泰山區義學國小校園樹木會勘紀錄 115.10.08 下午 3:00

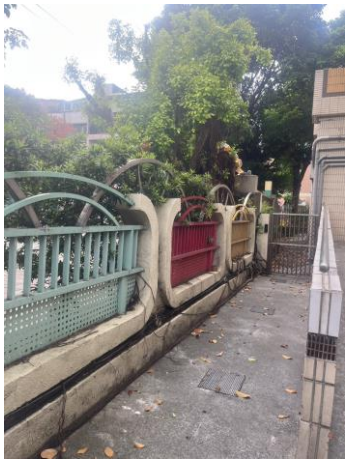
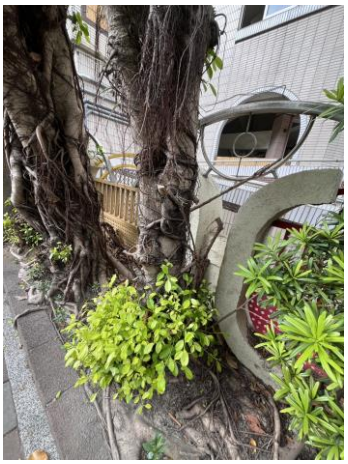
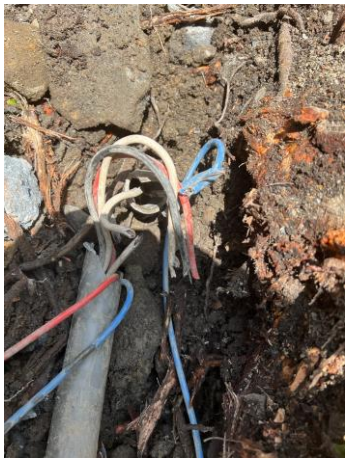
1. 校門警衛室後側圍牆現有榕樹因生長基地過小，緊靠圍牆，已造成圍牆崩裂，該處基地原有 8 株榕樹，部分因壓迫圍牆、警衛室及現有行道樹，已於日前進行修剪及部分移除，因現有圍牆規劃進行改建，該排榕樹現有生長基地過小，根系已嚴重影響現有圍牆結構，不適合現地保留。

2. 檢視115年6月25日會勘紀錄及樹木移除時的工作紀錄照片，該區樹木下方有現有不明管線，無法順利進行移除作業，現有保留之樹木因基地過小亦無法保留完整土球，考量施工移植困難度、樹木現有樹形結構及後續恢復狀況，建議採取移除作業。

3. 該區現有榕樹移除後，現有綠地建議在不影響人行道通行寬度，應重新規劃綠地範圍種植小喬木或灌木做為綠化補償作為。
